Utfärdat: 2023-04-11

Diarienummer: SBF-2023-00155, 0714/13

Detaljplan för Överdäckning av Götaleden inom stadsdelen Gullbergsvass i Göteborg

Granskningsutlåtande

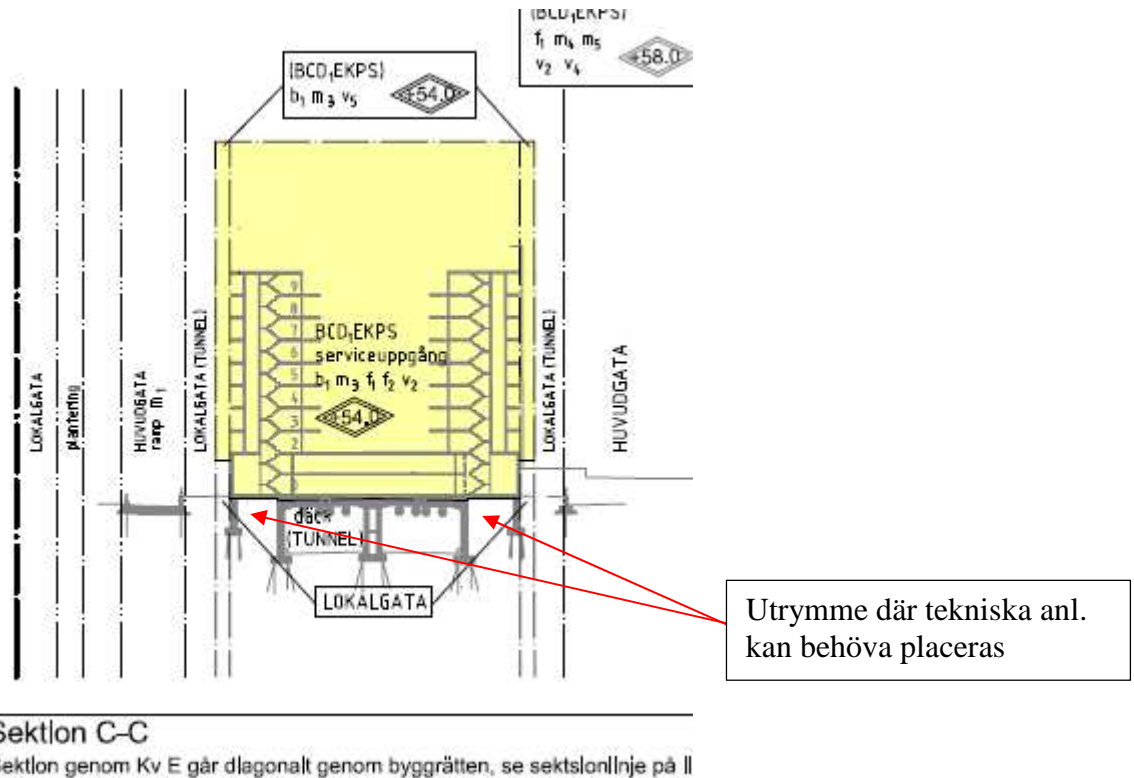
Enligt detaljplanen är tanken att tunneln ska vara traditionell fastighet (2D) och byggnaderna 3D-fastigheter. Vid sidan av tunneln finns stödpelare som ska ingå i tunnelfastigheten. Den föreslagna fastighetsgränsen går ovan taket i tunneln och i samma nivå vidare till stödpelarna. Mellan tunnelväggen och stödpelarna kommer ett utrymme att finnas som tillhör tunnelfastigheten (allmänplats i DP). I detta utrymme

kan hissgropar från byggnaderna ovanför behöva gå ner och ev behöver andra tekniska anläggningar som hör till 3D-fastigheterna placeras där. Det behöver förtydligas i planbeskrivningen om detta är tillåtet och hur den rättsliga tillgången till området i så fall ska lösas. Se nedanstående skiss
